SUBCOMITÉ DE GENERADORES DEL COES

SCG-022-2012

Asunto: Opiniones y Sugerencias al Proyecto de Resolución que fija los Precios en Barra para el Período Mayo 2013 a Abril 2014

OPINIONES Y SUGERENCIAS AL PROYECTO DE RESOLUCIÓN QUE FIJA LOS PRECIOS EN BARRA PARA EL PERIODO MAYO 2012 A ABRIL 2013

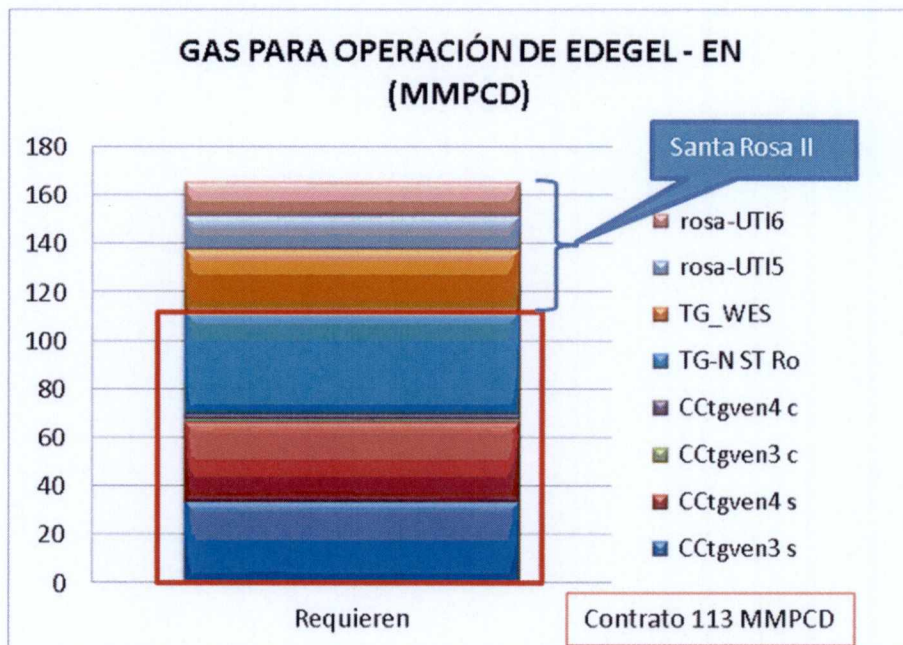
El Subcomité de generadores ha precisado el motivo por el cual se afecta sólo para las unidades UTI 5 y UTI6 al factor de tipo de contrato, el cual responde a que estas centrales no cuentan con suficiente capacidad de transporte de GAS para su operación, es decir el contrato de transporte de gas natural de EDEGEL no cubre la operación de las unidades mencionadas.

En la siguiente figura se muestra el balance del gas disponible por contrato para la generación de las unidades de Edegel, allí se puede observar la necesidad de la incorporación del precio de transporte de gas interrumpible.

Se sugiere al Osinergmin, revisar en el anexo K del estudio presentado por el Subcomité, para la inclusión de este factor.
